○令和5年度 第2回 高島市ごみ処理施設建設検討委員会の指摘事項

図 ごみ焼却施設（発電なし）における熱回収率の実績分布（25件：設計値）

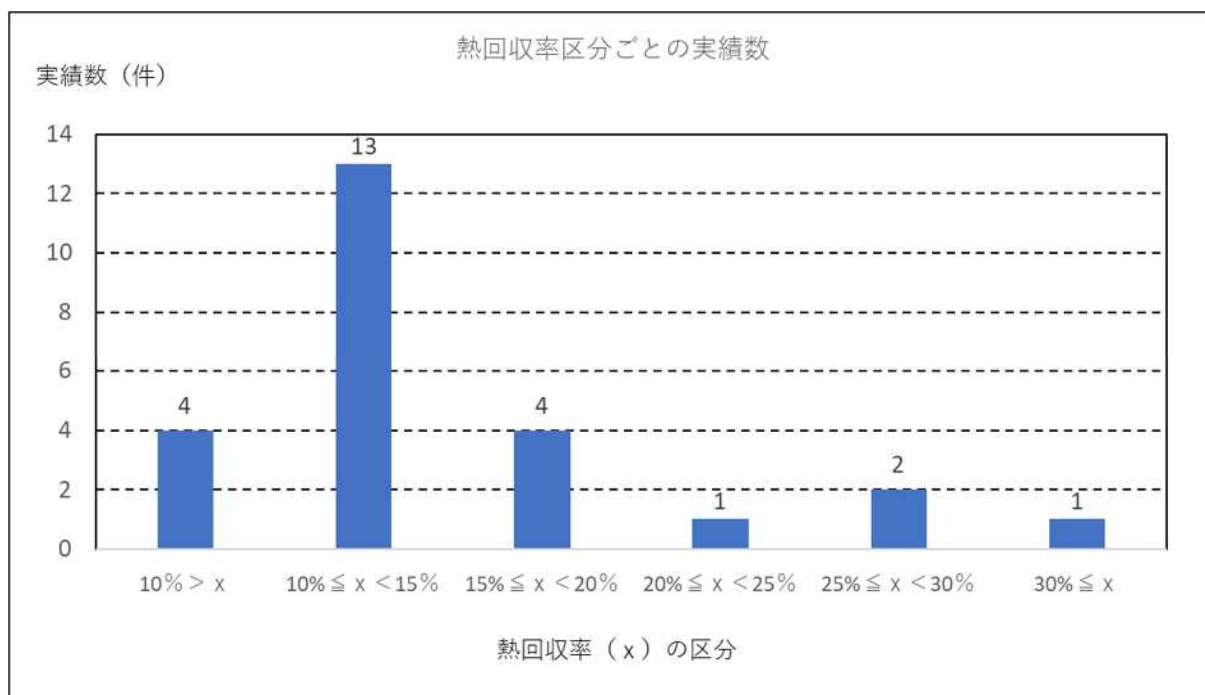
NO	9月18日 第2回建設検討委員会からの指摘	市の回答等
6	仮の10%ではなく、どのくらいまで大丈夫なのかメーカー等に聞き、余熱利用設備を決めていくべきではないか。 現在の施設規模200 t /日だと20%以上ある。	別紙資料（資料2-4） プラントメーカー数社に再度、聴き取りを行ったところ、10～15%未満が最も実績が多い区分であった。

最も実績が多い区分は「10%以上~15%未満：13件」となっており、今後のごみ量減少による効率の低下や長期の運営を考慮すると、この範囲で積極的な余熱利用を検討することが現実的と考えられる。

今後の方針として、入札時に民間事業者に対して熱回収率を15%により近づける技術提案を求めつつ、長期運営に支障がなく、かつ、過度なコストも必要としないものを求めていくものとする。その熱回収率に応じて、ロードヒーティング、温浴施設、空調等も含めた利用範囲を取り決めるものとする。
